改善箇所説明図

改善措置の内容

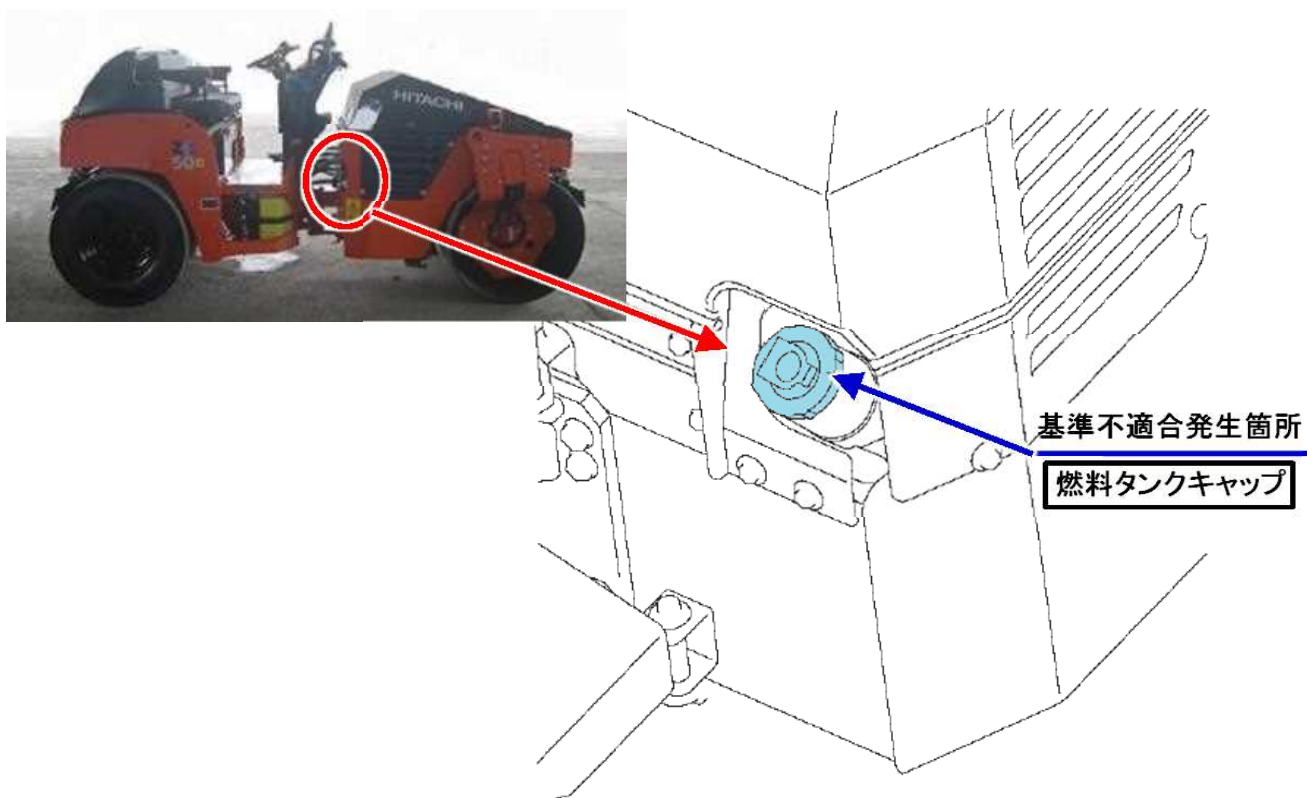
ロード・ローラの燃料タンクにおいて、燃料タンクキャップの選定が不適切なため、ブリーザーのないものが取付けられている。そのため、燃料消費によってタンク内に負圧が生じてエンジンへの燃料供給が滞り、エンジン回転が不安定になり、最悪の場合、走行中にエンジンが停止し急制動するおそれがある。

全車両、燃料タンクキャップをブリーザー付きの対策品に交換する。

識別：燃料タンクキャップ内側の刻印有無で識別可能。
